## AMPLIACIÓN DE INFORMACIÓN N°1

MODIFICACIÓN DEL ESTUDIO DE IMPACTO AMBIENTAL  
CATEGORÍA III -  
CUARTO PUENTE SOBRE EL CANAL DE PANAMÁ  
PROMOTOR: MINISTERIO DE OBRAS PÚBLICAS

PROMOTOR: MINISTERIO DE OBRAS PÚBLICAS

Figura 1. Ilustración del Área Relleno Oeste.

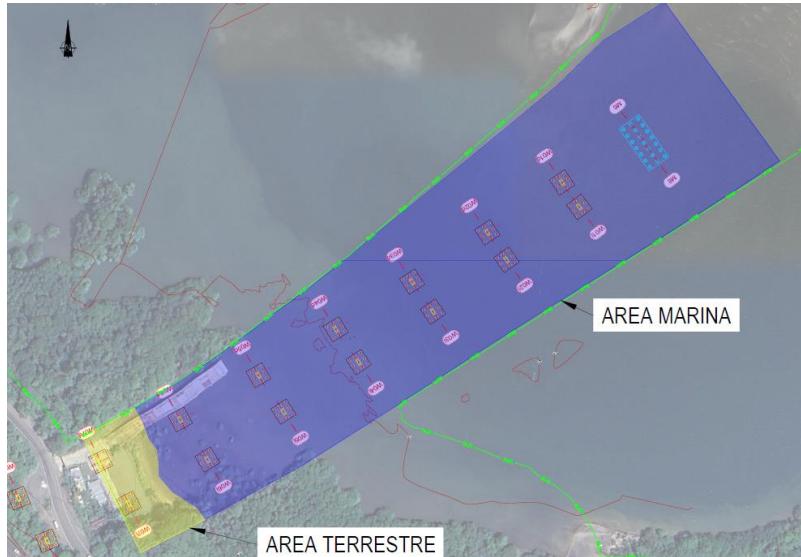
- a. Aclarar por qué las coordenadas del área directa e indirecta, aportadas en la modificación no coinciden con las aprobadas en el estudio y sus modificaciones.
- b. Presentar nuevamente las coordenadas para el área M4-Relleno Oeste, ya que para este dato el punto (6) no mantiene una secuencia lógica, e indicar superficie.
- c. Aclarar si las superficies del área terrestre 10,294.08 m<sup>2</sup> y del área marina 27,244.89 m<sup>2</sup>, corresponden al área M4-Relleno Oeste, de no ser así presentar coordenadas de las mismas e indicando a qué área corresponden.
- d. Aclarar la superficie del área global de manglar que será afectada con esta modificación, diferenciando de las áreas aprobadas versus las nuevas áreas propuestas, presentando sus respectivas coordenadas.

Para facilitar la comprensión de una de las áreas involucradas en la presente modificación (en este caso la extensión del relleno), la denominación de M4-Relleno Oeste se cambiará a **Relleno Oeste**, toda vez que la extensión del relleno involucrado irá desde la pila W6 hasta M6, y de M6 a M4 se mantiene su acceso mediante un puente metálico (muelle de caballete), ya contemplado en las modificaciones aprobadas bajo Resolución DEIA-IAM-026-2019 de 20 de agosto de 2019 y DEIA-IAM-039-2020 de 29 de octubre de 2020.

En anexo A se adjunta plano ilustrativo de Relleno Oeste.

Figura 2. Vista perfil del relleno propuesto desde la pila W6 hasta M6, y puente metálico desde M6 hasta M4.

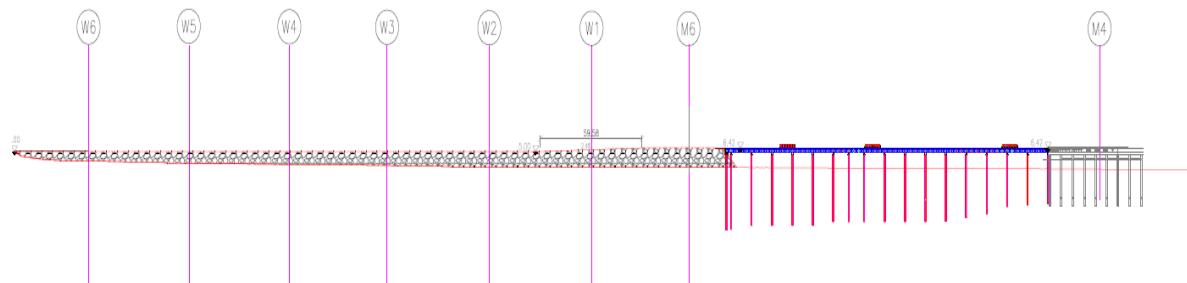
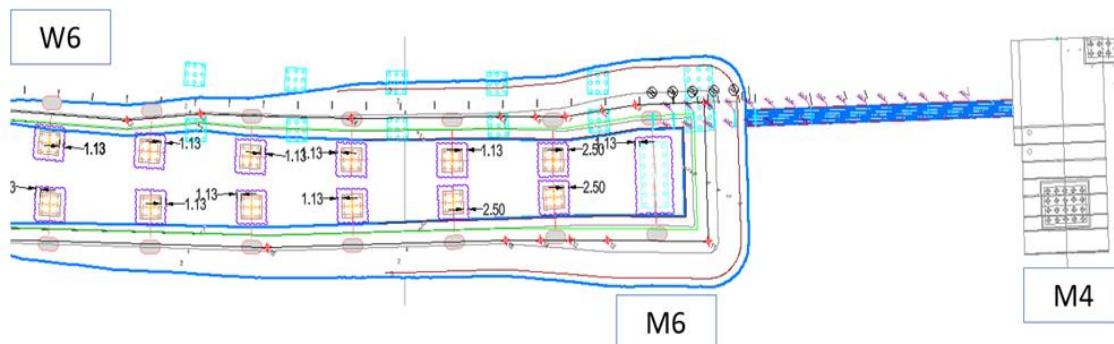
4. En la **página 29** de la modificación del EsIA, se indica “*La modificación propuesta consiste en la ampliación del relleno de material granulado (superficie de enrocada) en el área de acceso de la pila W6 hasta M6, a partir de M6 se mantendrán las estructuras metálicas y columnas a construir como parte de las pilas del puente principal.*

**4.a. Aclaración sobre si el relleno se contemplará hasta la pila M4 o M6.**

Se contempla que el relleno (denominado como Relleno Oeste) sea a partir de W6 hasta aproximadamente hasta el eje M6, a partir del eje M6 hasta M4 se utilizará el puente metálico (muelle de caballete) (infraestructura ya contemplada en modificaciones aprobadas anteriormente), tal como se observa en la figura N°2 y N°3:

Figura 4. Dimensiones de largo y anchos presentes en secciones del polígono que conforma a Relleno Oeste

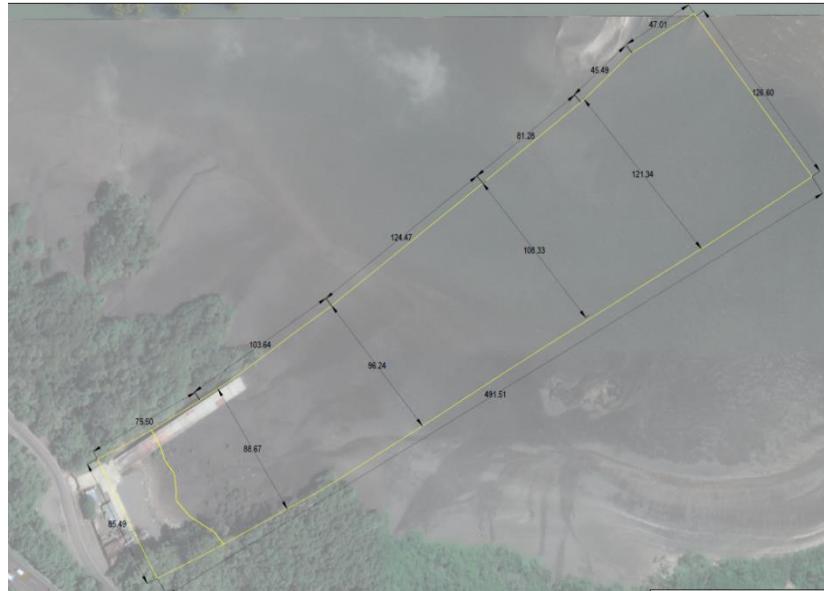
#### 4.b Sobre la superficie del área marina y del área terrestre versus la proporción indicada de largo por ancho.

R./ Relleno Oeste está compuesto por un área terrestre y marina, las cuales cubren una superficie de 3 361.011 m<sup>2</sup> y 47 172.358 m<sup>2</sup>, respectivamente. El polígono que se genera en esta área es irregular por lo que la proporción de largo y ancho vario en ciertas secciones del polígono generado, tal como se observa en la siguiente figura 4:
